raffineria di ancona

PROGETTO DI MODIFICA DELL'IMPIANTO IGCC
Modifica del ciclo combinato CCGP a Gas Naturale

Allegato D.8B – Precisazioni alla Valutazione previsionale di impatto acustico
in ambiente esterno

VALUTAZIONE PREVISIONALE DI IMPATTO ACUSTICO IN AMBIENTE ESTERNO

planimetria con postazioni di misura

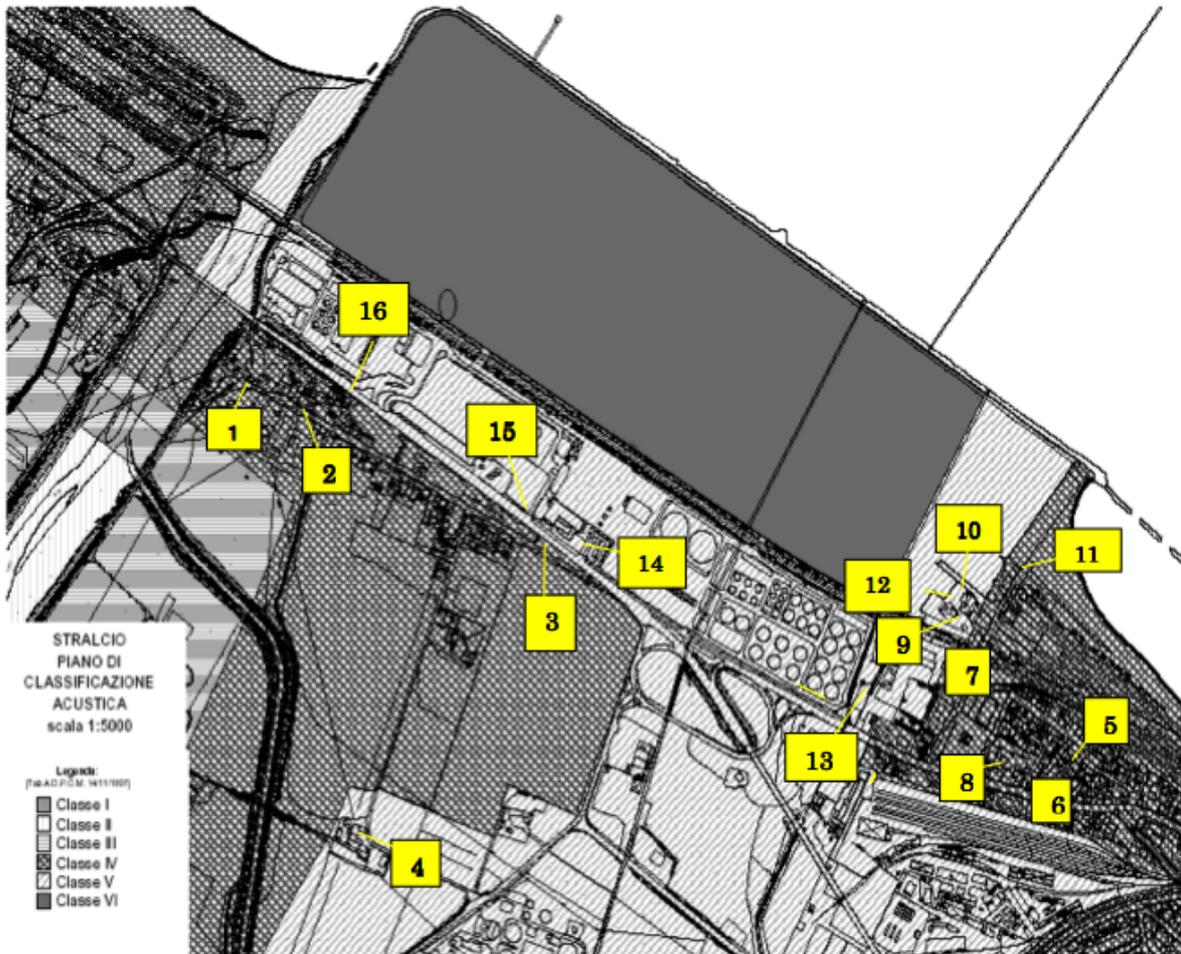
“[...] non è stata fornita né la denominazione precisa del software previsionale utilizzato, né alcun dato che attesti che è stata eseguita la validazione del modello utilizzato per rappresentare la situazione in esame [...]”

1. La valutazione è stata effettuata utilizzando il software di calcolo previsionale Predictor vers. 7.10 della Brüel & Kjær.
2. La validazione viene effettuata presso i punti di verifica di cui al protocollo di intesa tra comune di Falconara Marittima e api.

3. Le valutazioni relative alla centrale IGCC ed alla raffineria api nella sua attuale configurazione, considerando anche la rumorosità prodotta dalle infrastrutture dei trasporti presenti nell'area, sono state effettuate mediante il modello di calcolo di cui al punto precedente. Tali valutazioni sono state confrontate con le misurazioni risultanti dal monitoraggio 2011, effettuate con raffineria api e centrale IGCC in funzione.

Secondo la norma UNI 11143-1 "Acustica - Metodo per la stima dell'impatto e del clima acustico per tipologia di sorgenti Parte 1: Generalità" un modello può essere calibrato per confronto con misurazioni, al fine di ridurre le componenti d'incertezza associate all'uso del modello di calcolo. La calibrazione deve avvenire di preferenza per confronto con misurazioni relative al sito ed al caso specifico in esame.

Nel caso in esame le misurazioni effettuate nell'ambito del monitoraggio 2011, stante la difficoltà a discernere i contributi delle singole sorgenti, sono state confrontate con i risultati del modello di calcolo in cui sono state considerate sia la raffineria api e la centrale IGCC nella configurazione dell'anno 2011, sia le infrastrutture dei trasporti presenti (strade, ferrovie ed aeroporti).

Secondo quanto previsto all'allegato E della norma UNI 11143-1, si evince:

- sulla base dei valori misurati ai ricettori (calibrazione ai ricettori) la media degli scarti al quadrato tra valore misurato e valore calcolato è uguale a 1,3 dB(A) nel periodo diurno e 0,9 dB(A) nel periodo notturno, quindi minore al valore previsto dalla norma di 1,5 dB;
- lo scarto tra i livelli sonori calcolati e quelli misurati, in tutti i punti di verifica, sia nel periodo diurno che in quello notturno è sempre inferiore a 2 dB(A), quindi minore al valore previsto dalla norma di 3,0 dB.

Pertanto, nelle condizioni esaminate, il modello è da ritenersi calibrato secondo la norma UNI 11143-1
